ДАРИН
РУССКАЯ ТЕХНИКА ДЛЯ БАССЕЙНОВ
ДАРИН
108851, Москва, Щербинка,
Симферопольское шоссе, 11
+7 495-983-10-83
info@darin7.ru
www.darin7.ru

Представляем Вашему вниманию новый Быстросъёмный клапан впрыска реагентов:

Рис.1. Чистка обычного клапана впрыска реагентов.

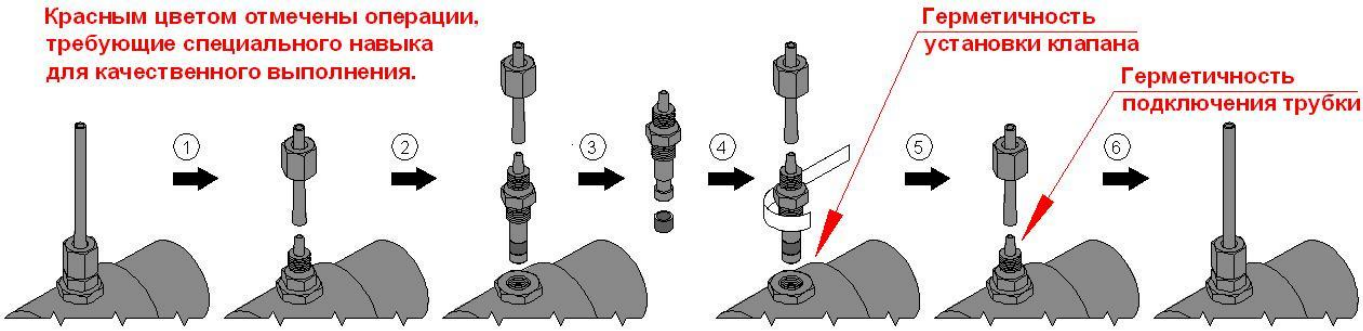
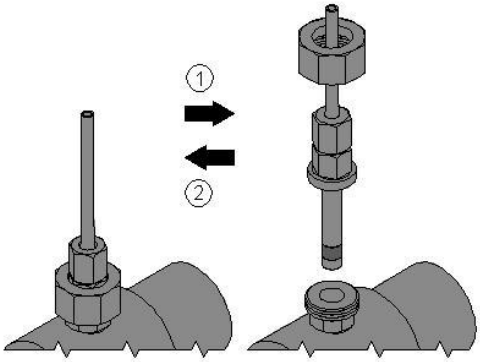
Раньше было так: для прочистки клапана впрыска необходимо отсоединить напорную трубку, затем выкрутить клапан впрыска из трубопровода и прочистить выходной канал и резиновое кольцо. Далее, с уплотнением ФУМ лентой, снова вкрутить клапан впрыска в трубопровод и подсоединить напорную трубку.

Быстросъёмный клапан впрыска существенно убыстряет этот процесс: пальцами откручивается накидная гайка и штуцер клапана впрыска просто вынимается для прочистки. Не надо отсоединять напорную трубку, уплотнять ФУМ лентой резьбовое соединение! Кроме этого, увеличивается надёжность соединения и отсутствует вероятность слома штуцера клапана впрыска при его вкручивании с ФУМ лентой!

Кроме этого, при необходимости замены штуцера клапана впрыска (поз.2 на рис.3), можно приобрести только его, а не клапан впрыска целиком, что экономит денежные средства.
